LAUDO DE ENGENHARIA REFERENTE À CONSTRUÇÃO DE QUADRA COBERTA NA E.E.B. CUSTÓDIO FLORIANO DE CÓRDOVA

Trata-se de relatório técnico acerca do estado atual da construção de quadra coberta com vestiário junto à E.E.B. Custódio Floriano de Córdova, Bairro Passagem da Barra, município de Laguna/SC, contrato Nº.1/2024 – PML. Diligência realizada em 19/02/2025.

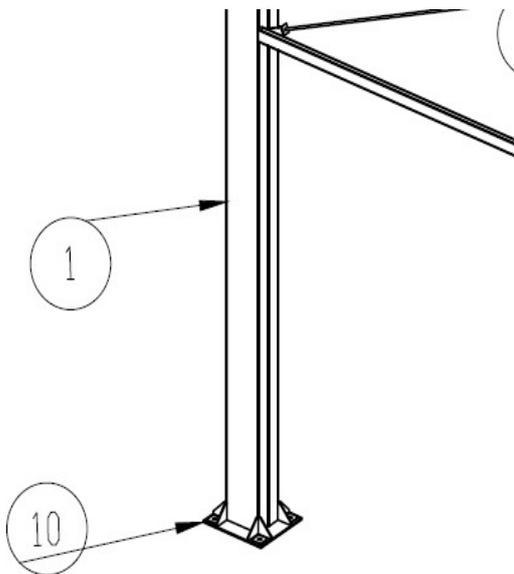
Quando aos elementos portantes verticais – pilares metálicos – se mostram executados **DESCONFORME O PROJETO TÉCNICO** no que tange a fixação junto à fundação. O projeto técnico trata de uma ligação flexível parafusada, enquanto é apresentada execução em elemento aparentemente engastado, conforme mostrado à seguir.

Ademais, nota-se que a configuração geométrica da sapata também se encontra **DESCONFORME** o preconizado em **PROJETO**.

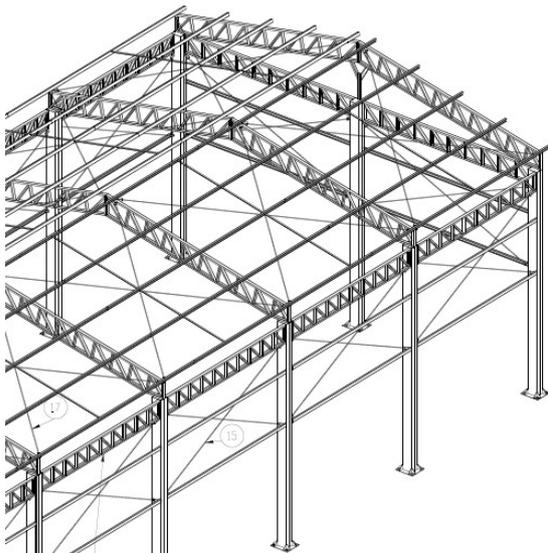
Referente à estrutura metálica, quanto aos pilares, especifica-se em projeto técnico Perfil UDCE 250x100x20x3,18mm com aço ASTM-A36. Nota-se que o executado se **DIFERE DO PROJETO** no que tange a dimensão do pilar – cenário já descrito pela fiscalização durante à execução – bem como, posteriormente foi fixado perfil em chapa metálica similar à utilizada na execução de calhas de telhado para preenchimento e adequação no que se refere à dimensão do pilar. Em suma, a capacidade estrutural dos pilares é aquém daquela prevista em projeto pois possui dimensão inferior aquela preconizada, posteriormente foi fixada uma espécie de camisa em perfil laminado e dobrado de chapa metálicas sem qualquer função estrutural.

Assim sendo, pelo descrito anteriormente, caracteriza-se que a estrutura metálica de pilares se encontra com fixação inadequada junto à fundação e com seção estrutural menor do que aquela dimensionada em projeto.

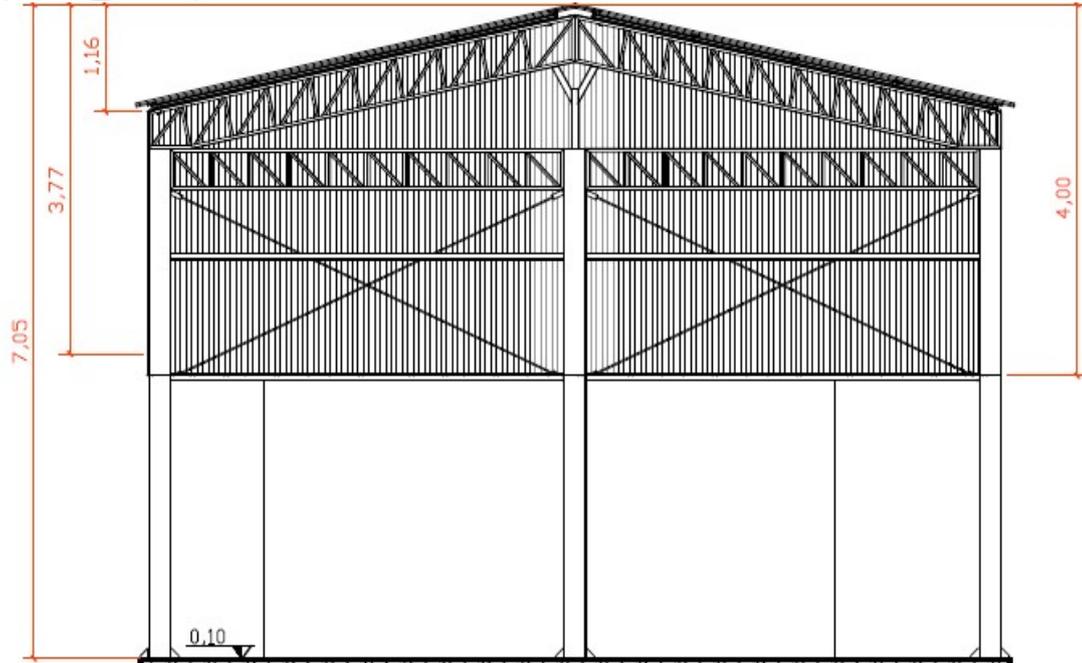
Quanto aos elementos de contraventamento, se mostram em **DESACORDO COM O PROJETO** no que tange sua quantidade e localização. O projeto preconiza contraventamento em todos os vãos entre pilares e entre treliças do telhado, diferente do que se observa que são elementos instalados de forma alternada. Apresenta-se abaixo imagem de contraventamento vertical em desacordo de projeto e execução.

No que diz respeito a estrutura metálica de cobertura composta em treliça metálica, apresenta-se **DESCONFORME AO PROJETO** no que tange suas dimensões e configurações geométricas, segundo mostrado à seguir.
